FERROVIE DELLO STATO

SERVIZIO LAVORI E COSTRUZIONI

CIRCOLARE N° 49

Manovra elettroidrodinamiche
per barriere da Passaggio a Livello.

5509

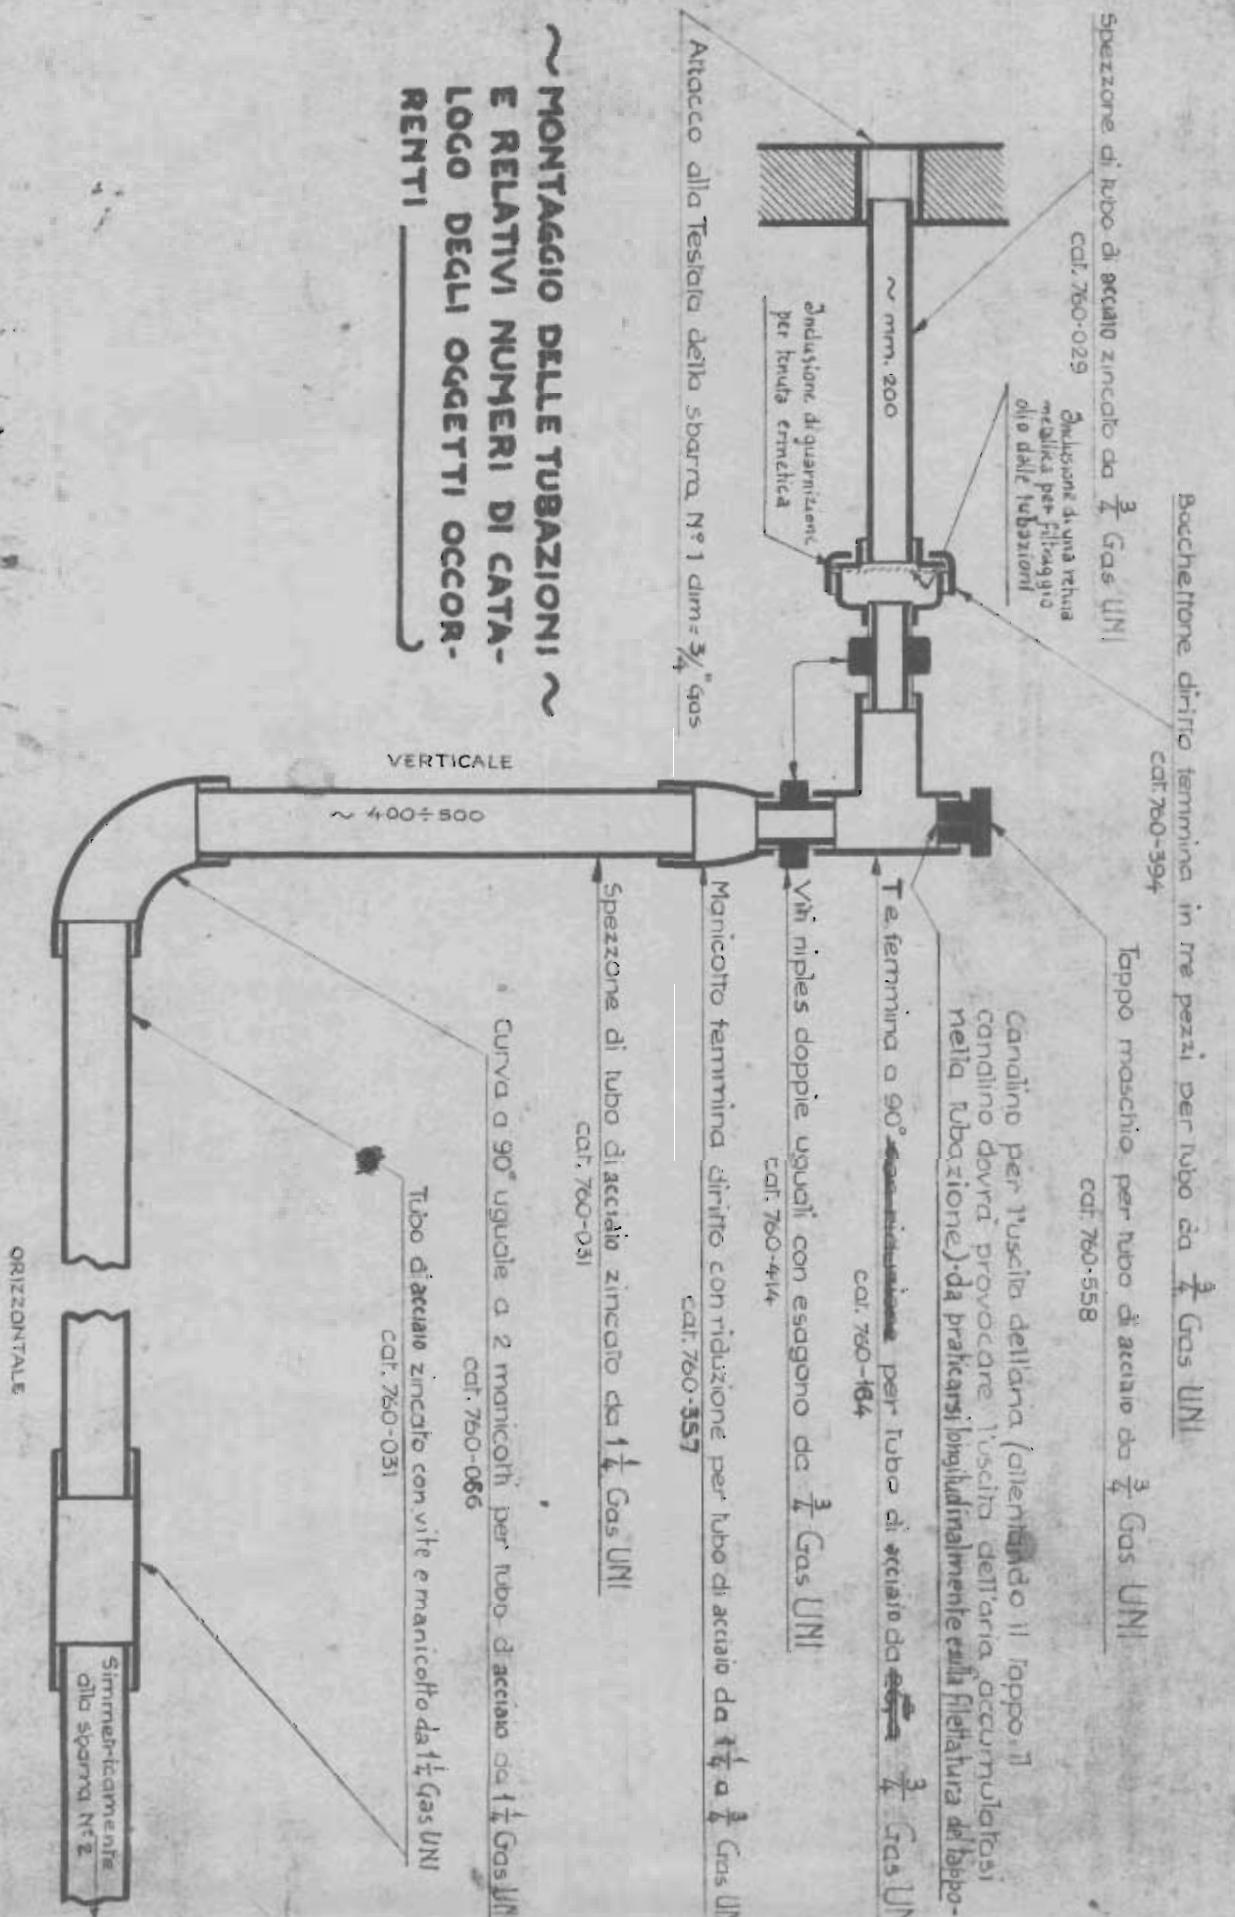
modificata catalogazione e dimensioni. manicotto femminile con riduzione. Aggiunta rettina filtro e guarnizione id. Te femmina a 90° secondo normalizzazione UNI soppressione cat. 760-336 perchè già inclusa cat. 760-034 (manicotti e tubo uniti)

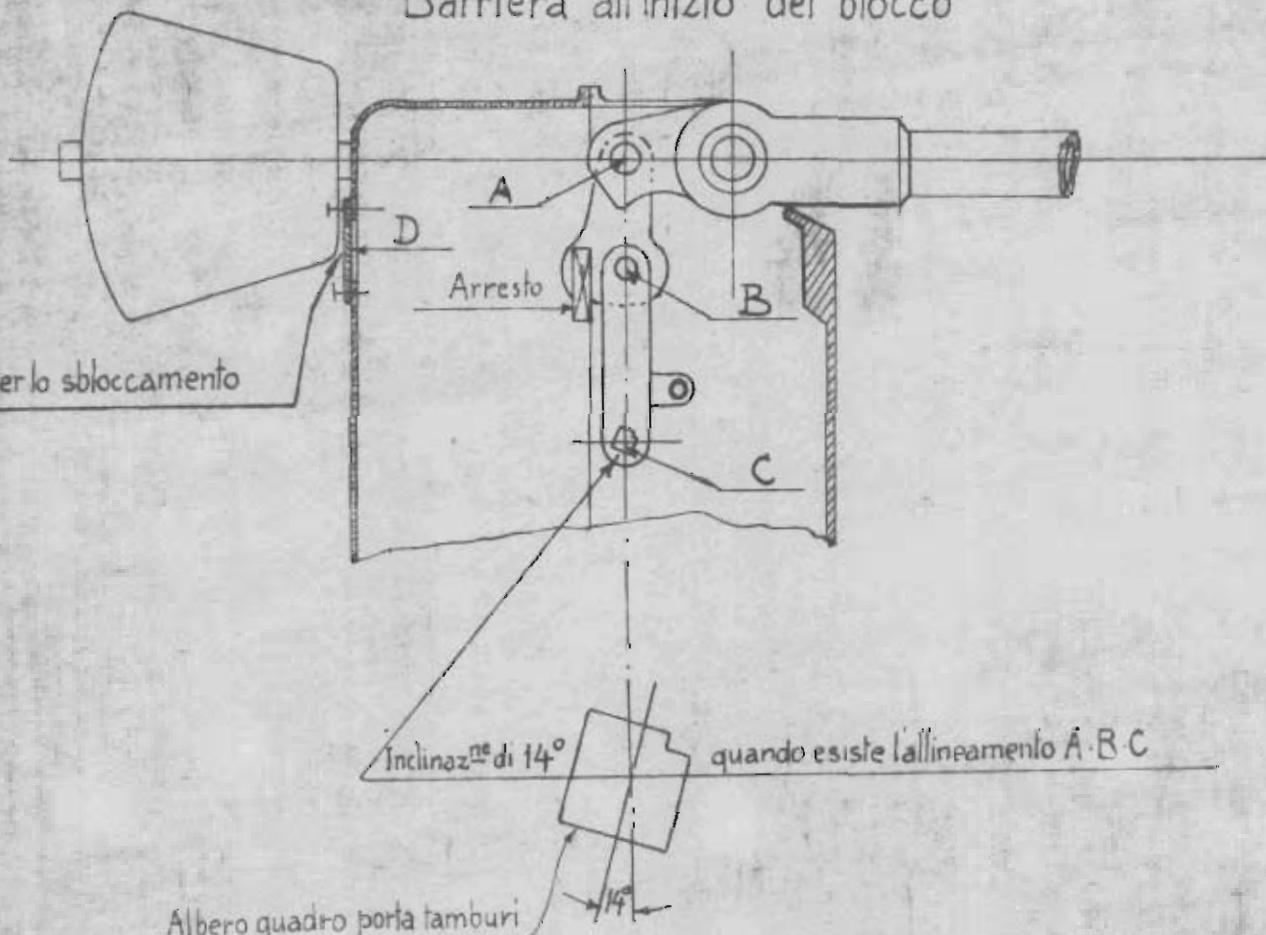
I tuburi N e P che costituiscono detti contatti dovranno avere una posizione ben determinata che risulta dalla posizione assegnata all'albero quattro portabamburi, indicata nel disegno 5499 e riferita all'allineamento A.B.C. delle rincochiere che effettua il

blocco meccanico della sbarra nella posizione di chiusura, affinché i contatti di controllo si stabiliscono solo quando la barriera è bloccata.

Avendo qualche Ufficio fatto presente la necessità di provvedere allo sbloccamento a mano delle barriere si informa che detto sbloccamento può ottenersi mediante la introduzione, nella portina laterale esistente, (vedere disegno 5499) di una asta di legno con la quale si possa esercitare una spinta nel punto B dello snodo meccanico.
